## 改善箇所説明図

#### 3軸ステアリングストップ

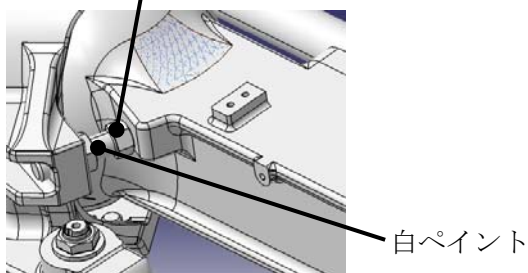
ホイール・クレーンの第3車軸ステアリング機構において、ステアリングストップ位置の調整が不適切なため、ステアリング最大操舵時に車軸がたわみ、上側トルクロッド取付ボルトに緩みが生じ、折損することがある。そのため、上側トルクロッドが車軸から外れて異音が発生し、そのままの状態で使用を続けると、サスペンションシリンダ取付け部が損傷して、最悪の場合、走行できなくなるおそれがある。

全車両、第3車軸のステアリングストップの位置を調整するとともに、上側トルクロッド取付けボルトを交換する。なお、第3軸目のサスペンションシリンダ取付け部を点検し、損傷がある場合は取付け部を交換する。

識別：3軸ステアリングストップボルトに白ペイントし、識別する。
